ДИРЕКТИВА ЛЕТНОЙ ГОДНОСТИ

№ 2017-322-01

Применимость – самолеты RRJ-95

РЕШЕНИЕ № RRJ0000-OR-470-7229

Демонтаж болт-втулки (Т7.92.3100.077.000.73) по верхнему узлу навески
стабилизатора
Рисунок 1 (лист 1 из 3)

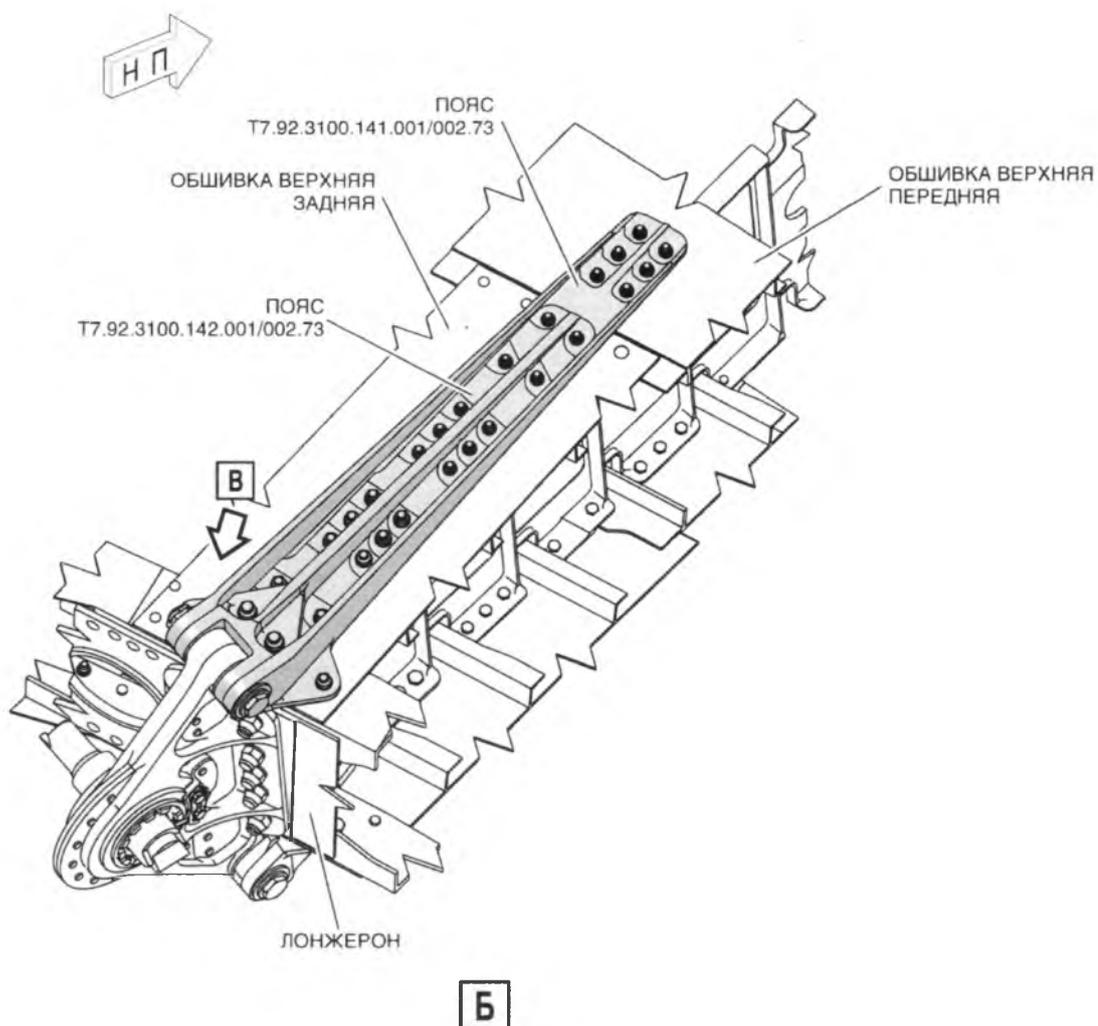
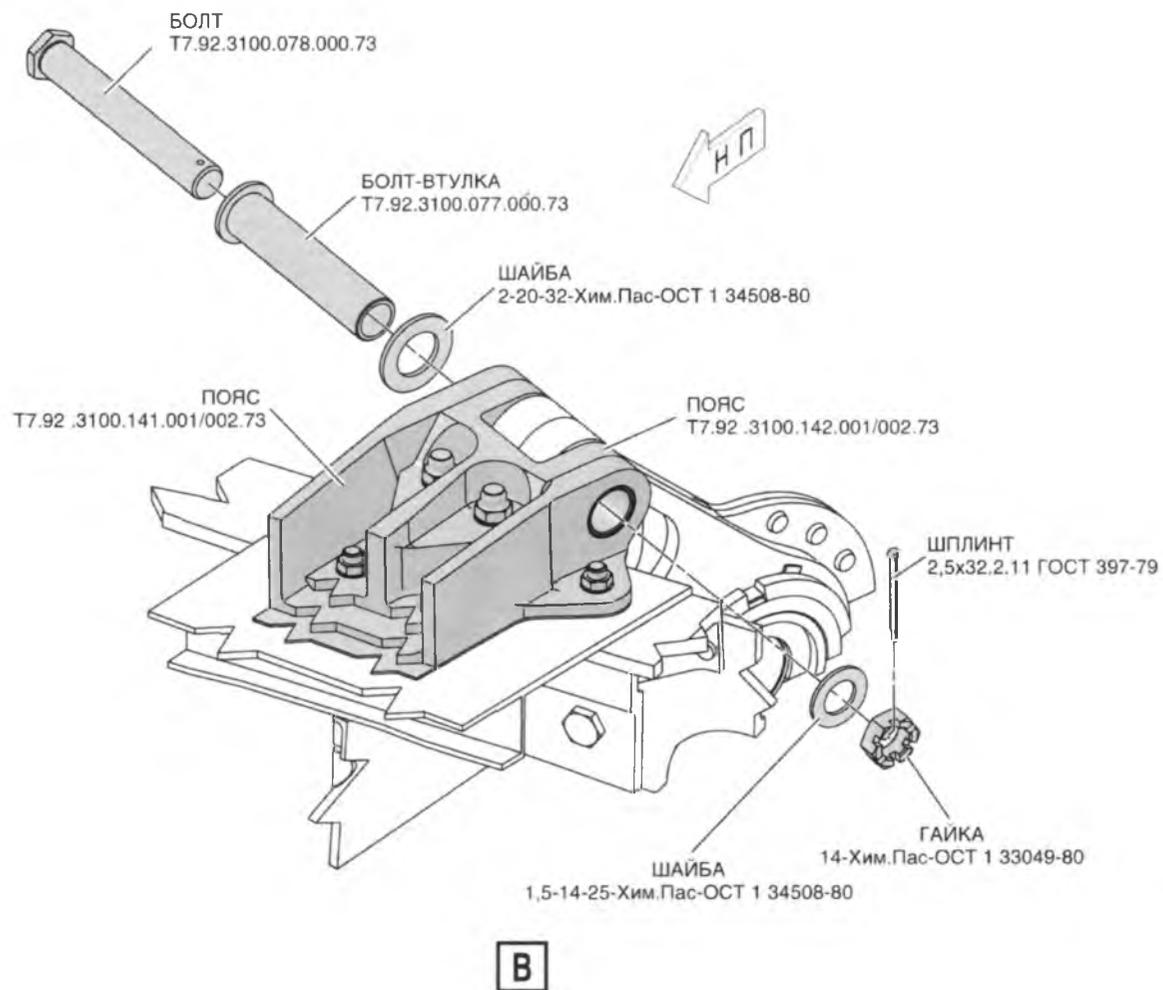
- (1) Демонтаж болт-втулки (Т7.92.3100.077.000.73) по верхнему узлу навески стабилизатора (см. рис. 1).
 - (а) При необходимости очистите поверхности верхнего пояса от загрязнений обтирочной ветошью, смоченной растворителем НЕФРАС-С2-80/120.
 - (б) Снимите шплинт 2,5x32.2.11 ГОСТ 397-79 и утилизируйте.
 - (в) Снимите гайку 14-Хим.Пас-ОСТ 1 33049-80 крепления верхнего пояса к узлу навески стабилизатора. Сохраните гайку для последующей установки
 - (г) Снимите шайбу 1,5-14-25-Хим.Пас-ОСТ 1 34508-80 и сохраните ее для последующей установки.
 - (д) Снимите болт (Т7.92.3100.078.000.73) и сохраните его для последующей установки.
 - (е) Аккуратно выведите болт-втулку (Т7.92.3100.077.000.73) из проушин верхнего пояса. Утилизируйте болт-втулку.
 - (ж) Снимите шайбу 2-20-32-Хим.Пас-ОСТ 1 34508-80 и сохраните ее для последующей установки.

Установка болт-втулки (Т7.92.3100.177.000.73) по верхнему узлу навески стабилизатора
Рисунок 2 (лист 1 из 3)

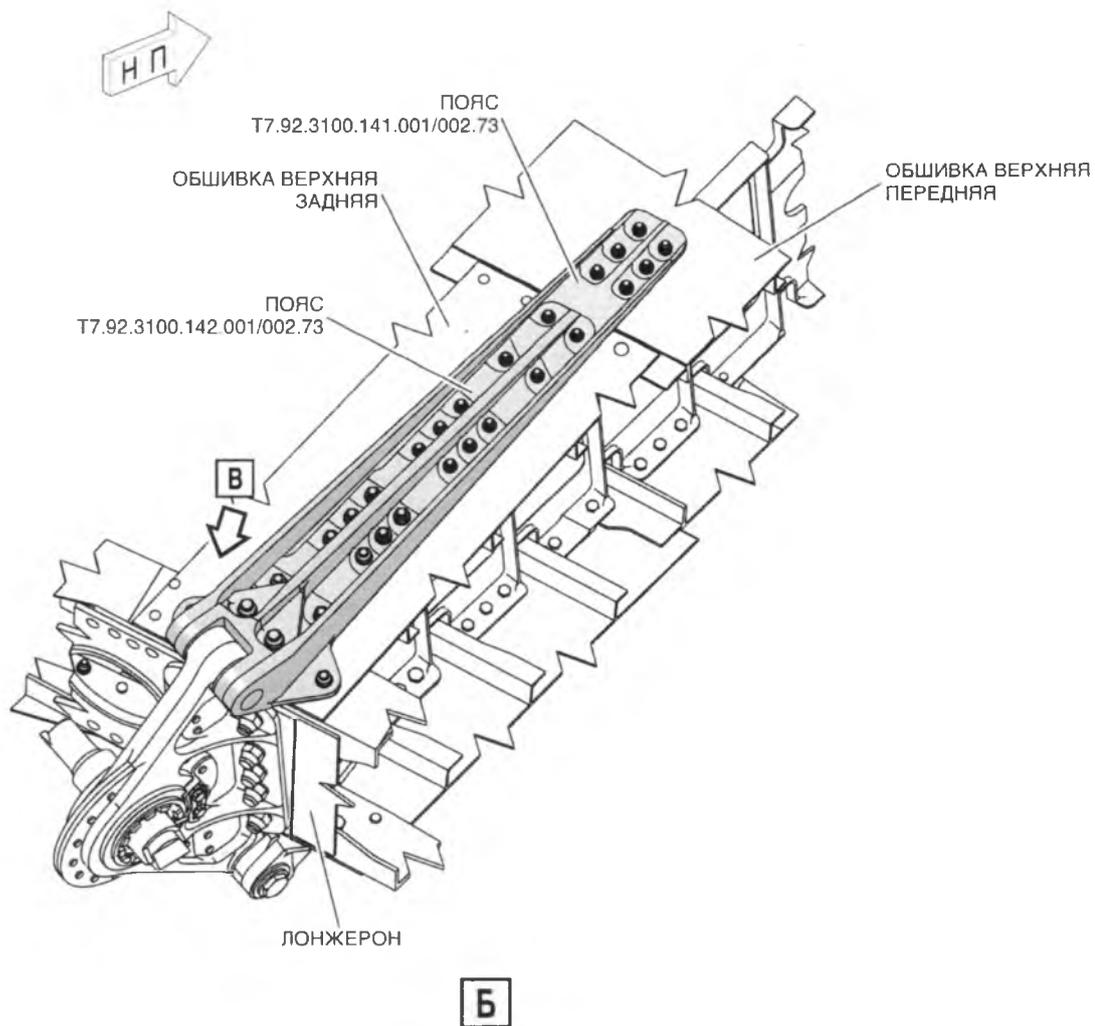
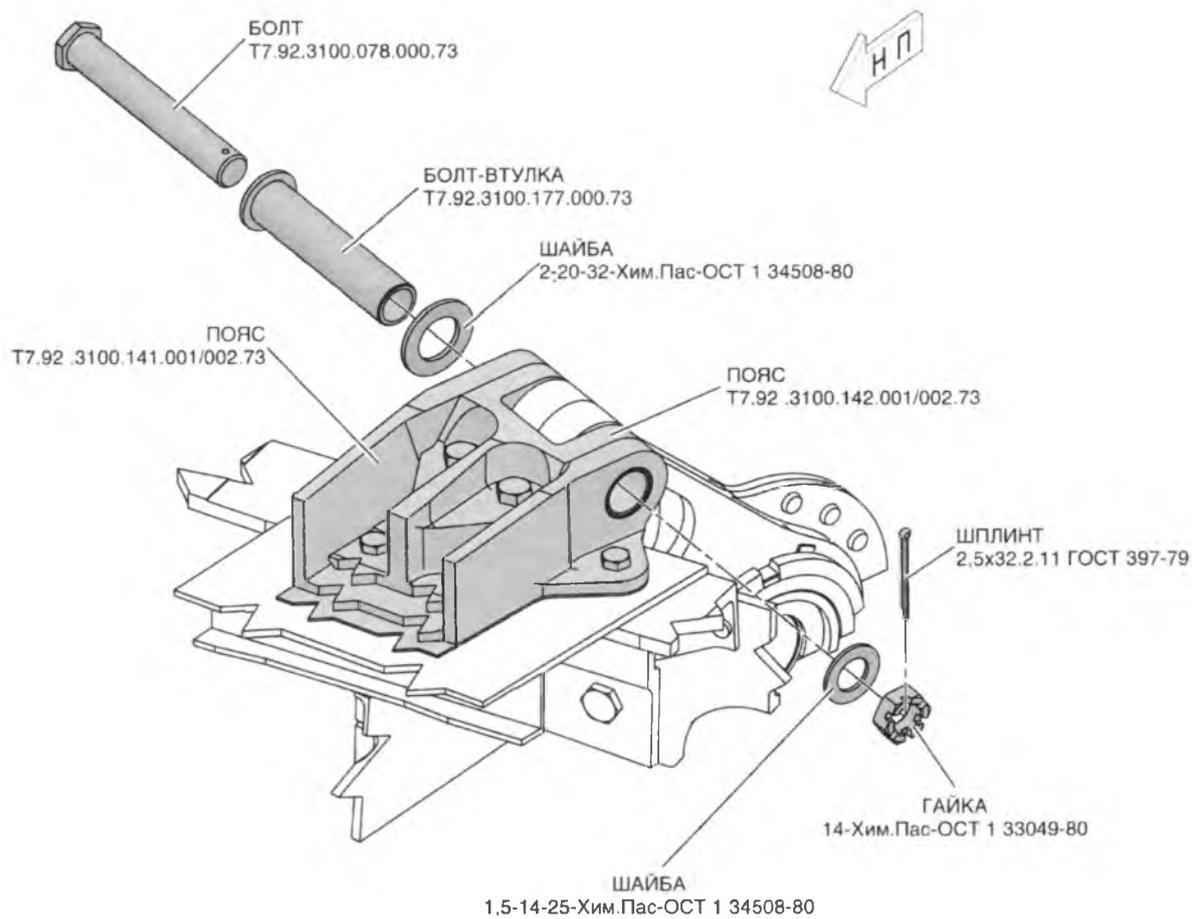
(2) Установка болт-втулки (Т7.92.3100.177.000.73) по верхнему узлу навески стабилизатора (см. рис. 2).

(а) Установите ранее снятую шайбу 2-20-32-Хим.Пас-ОСТ 1 34508-80 и новую болт-втулку (Т7.92.3100.177.000.73) в проушину верхнего пояса.

(б) Установите ранее снятый болт (Т7.92.3100.078.000.73).

Демонтаж болт-втулки (Т7.92.3100.077.000.73) по нижнему узлу навески
стабилизатора
Рисунок 3 (лист 1 из 3)

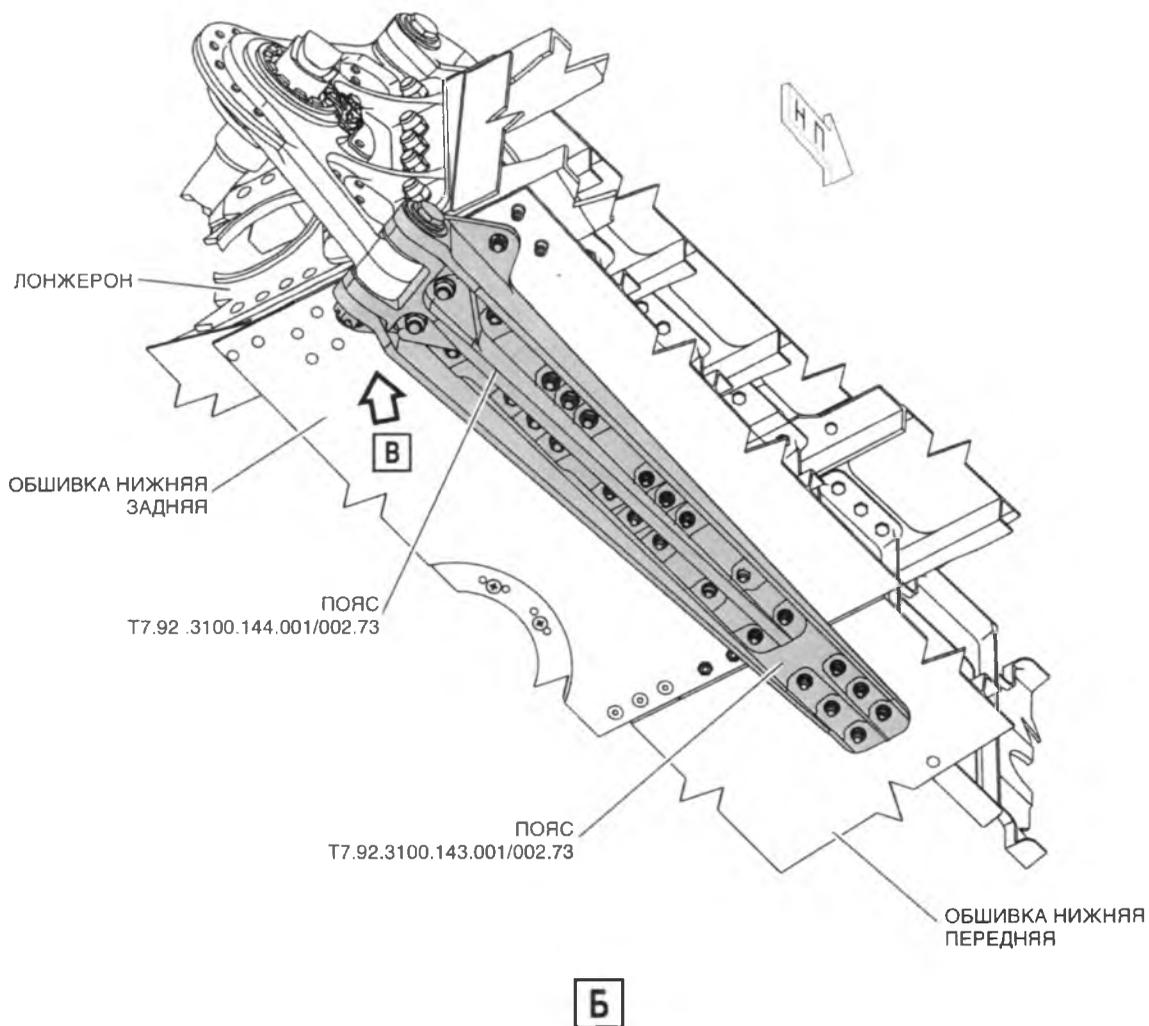
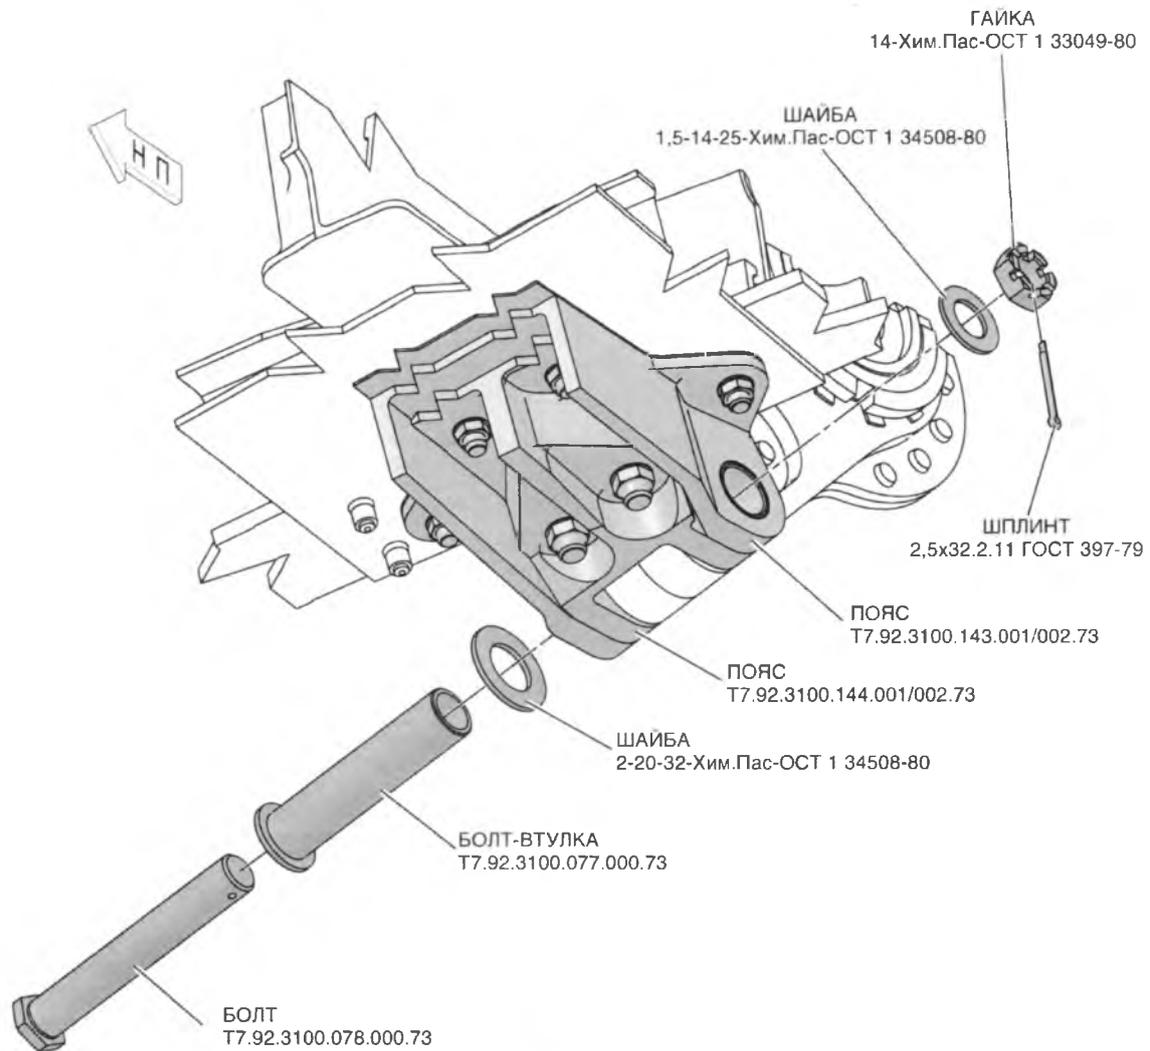
- (3) Демонтаж болт-втулки (Т7.92.3100.077.000.73) по нижнему узлу навески стабилизатора (см. рис. 3).
- (а) При необходимости очистите поверхности нижнего пояса от загрязнений обтирочной ветошью, смоченной растворителем НЕФРАС-С2-80/120.
 - (б) Снимите шплинт 2,5x32.2.11 ГОСТ 397-79 и утилизируйте.
 - (в) Снимите гайку 14-Хим.Пас-ОСТ 1 33049-80 крепления нижнего пояса к узлу навески стабилизатора. Сохраните гайку для последующей установки.
 - (г) Снимите шайбу 1,5-14-25-Хим.Пас-ОСТ 1 34508-80 и сохраните ее для последующей установки.
 - (д) Снимите болт (Т7.92.3100.078.000.73) и сохраните его для последующей установки.
 - (е) Аккуратно выведите болт-втулку (Т7.92.3100.077.000.73) из проушин нижнего пояса. Утилизируйте болт-втулку.
 - (ж) Снимите шайбу 2-20-32-Хим.Пас-ОСТ 1 34508-80 и сохраните ее для последующей установки.

Установка болт-втулки (Т7.92.3100.177.000.73) по нижнему узлу навески
стабилизатора
Рисунок 4 (лист 1 из 3)

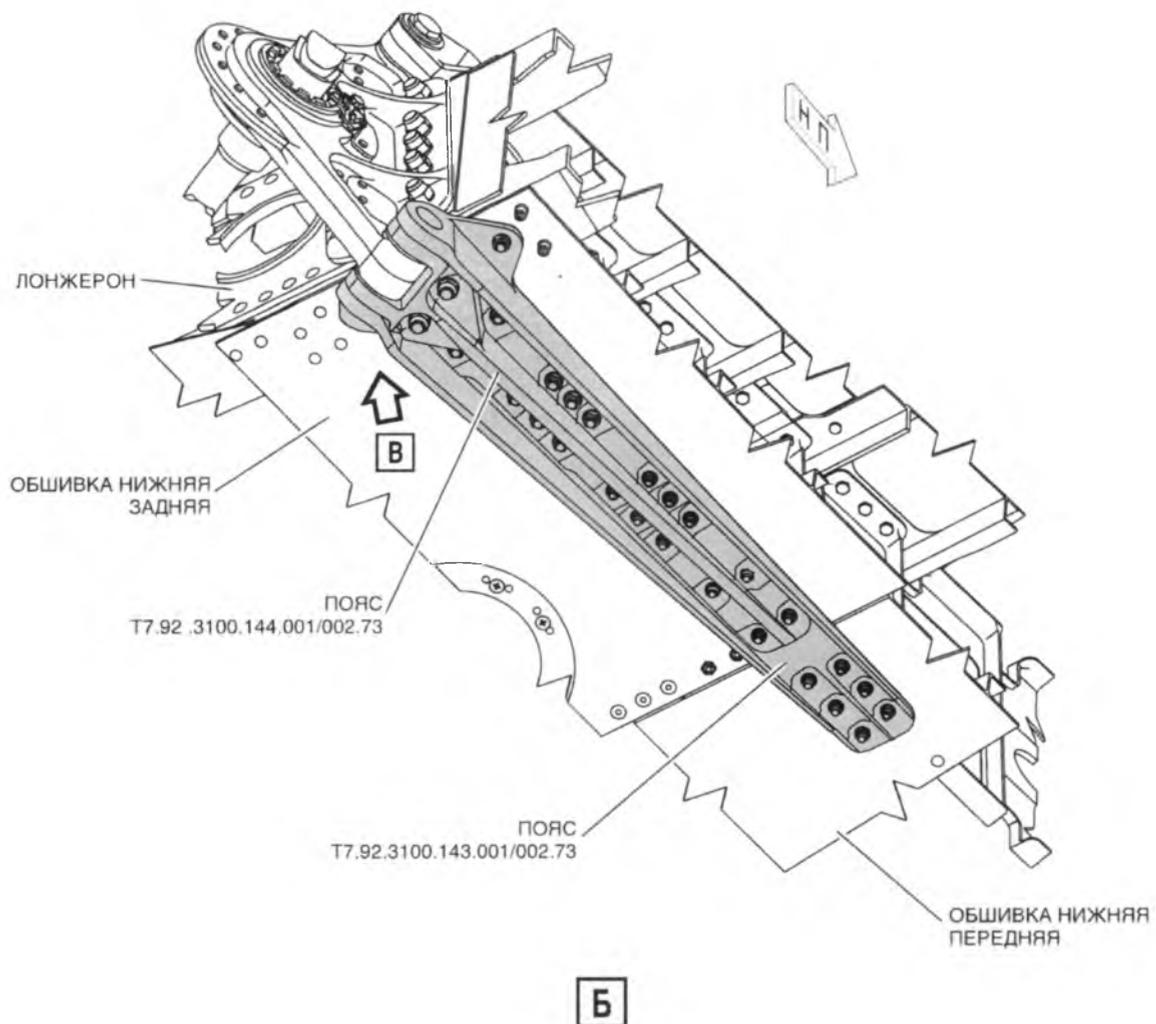
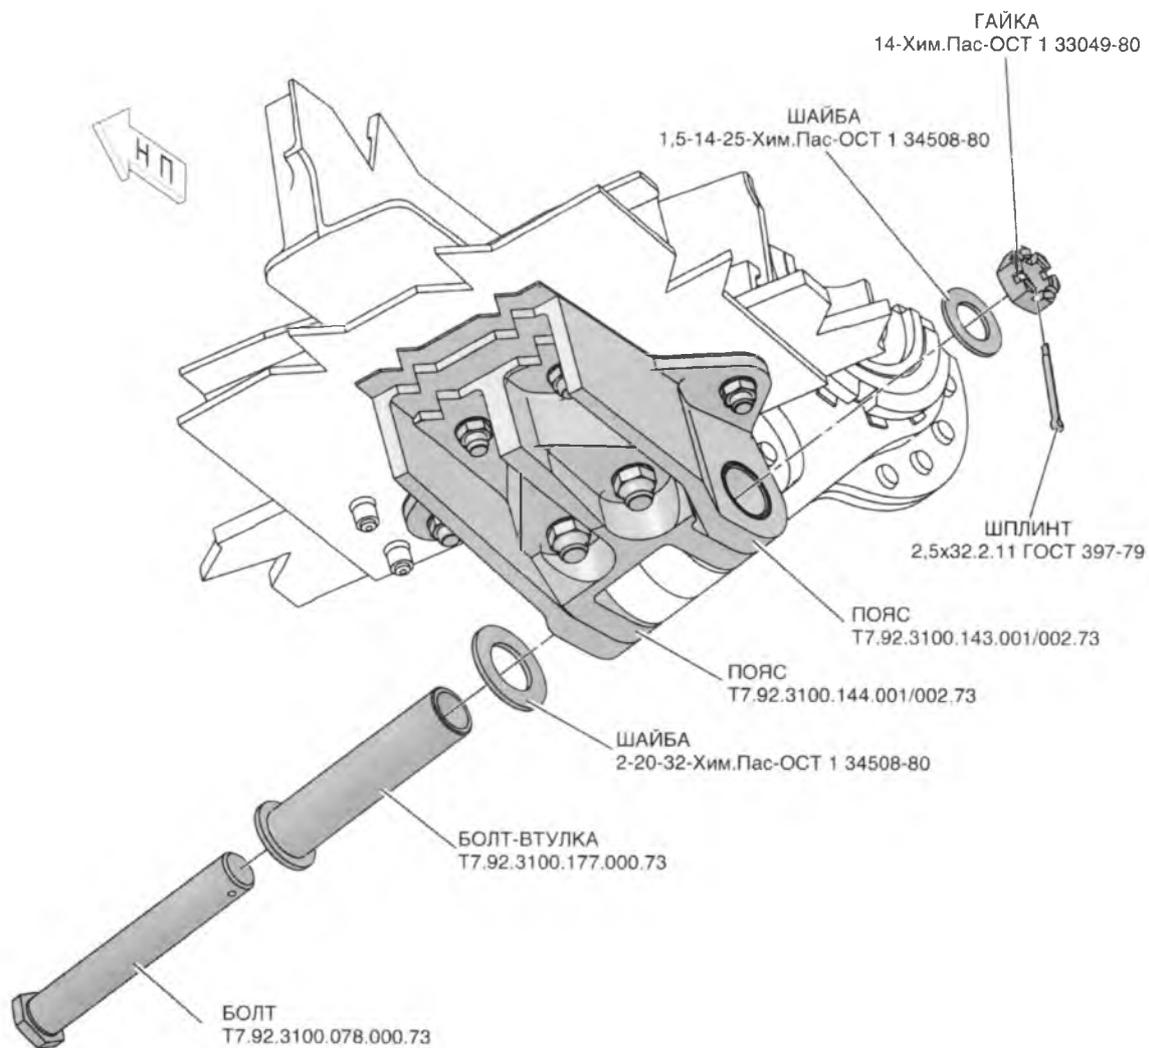
(4) Установка болт-втулки (Т7.92.3100.177.000.73) по нижнему узлу навески стабилизатора (см. рис. 4).

(а) Установите ранее снятую шайбу 2-20-32-Хим.Пас-ОСТ 1 34508-80 и новую втулку (Т7.92.3100.177.000.73) в проушину нижнего.

(б) Установите ранее снятый болт (Т7.92.3100.078.000.73).
